**BT 0610**  
**14.01.2000**

Assunto: **Suporte do Timer**  
Modelos: **BFZ56B/Q, BFZ76B/Q, BFH56B/Q, BFH76B/Q, BFV56B e BFV56B**  
Marca : **Brastemp**

Abaixo mostramos o novo Suporte do Timer:

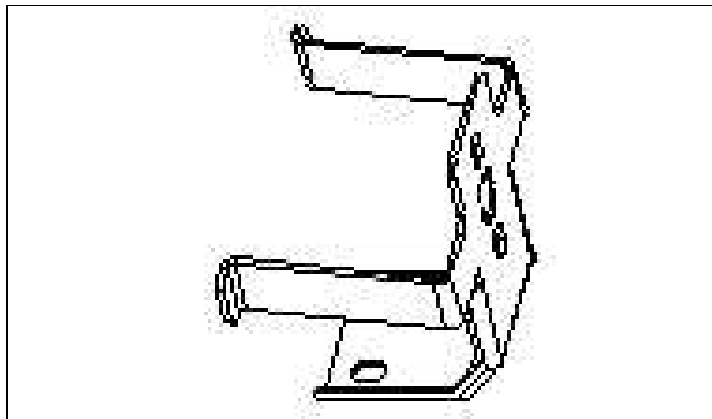
Informamos que para todos os fogões modelos Grill acima mencionados passaram a ter um novo Suporte do Timer.

O Suporte do Timer não está mais soldado no Cj. Tubo Distribuição. Este Suporte está preso por rebites no Painel de Controles eliminando assim o problema de travamento do Timer durante seu funcionamento.

<b>Código</b>	<b>Descrição</b>
32.6008.03.9	Suporte do Timer
